**Avis délibéré de la mission régionale d'autorité environnementale sur l'ouverture de la carrière des Gravelles portée par la société CYMARO sur la commune de Massiac
(15)**

Avis n° 2024-ARA-AP-1755

Avis délibéré le 8 octobre 2024

Figure 3: Plan de remise en état après exploitation (source : volet naturel de l'étude d'impact).

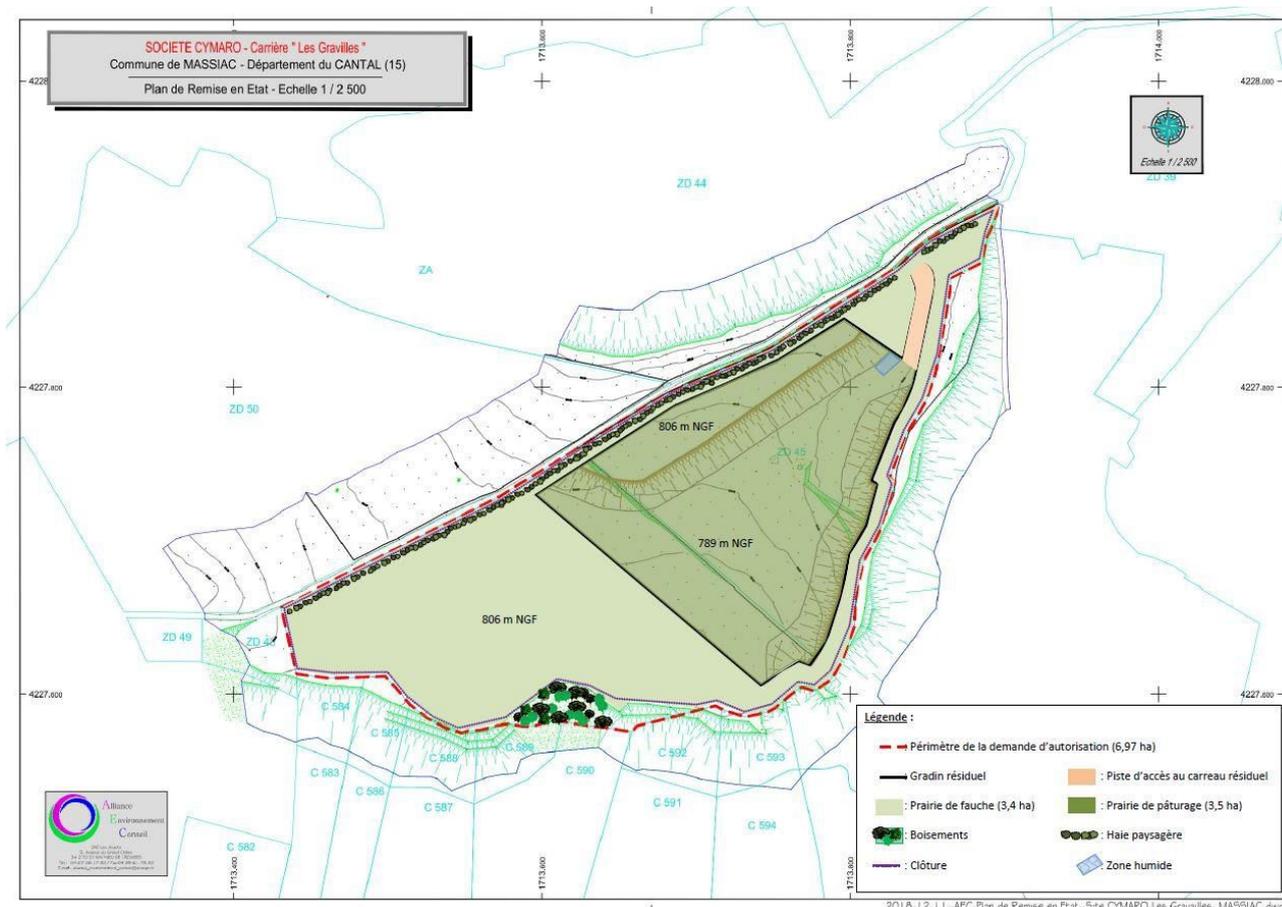
La remise en état de l'ancien site de la carrière de Bussac fait partie du périmètre de projet mais n'est pas développée dans le dossier, alors que celle-ci est en lien direct avec le projet.

L'Autorité environnementale recommande de mieux décrire la remise en état de la carrière de Bussac, incluse au projet.

Figure 4: Synthèse cartographique des mesures d'évitement du projet (source : volet naturel de l'étude d'impact, carte 25).

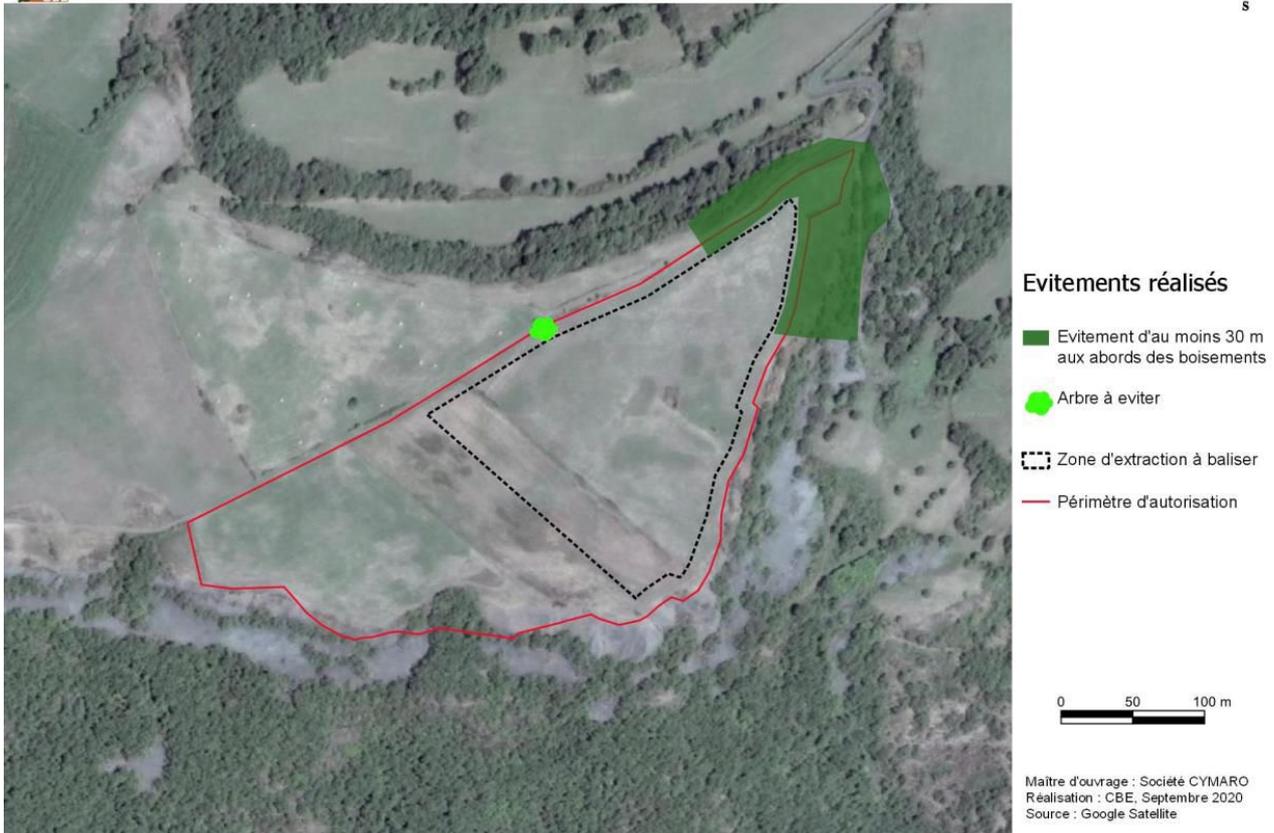
Compte-tenu du fait que les inventaires sont anciens, l'Autorité environnementale recommande d'actualiser les inventaires faune-flore-habitats, et de reprendre sur cette base l'évaluation des incidences et la définition des mesures ERC afin de s'assurer de l'absence de perte nette de biodiversité après mise en œuvre des mesures.
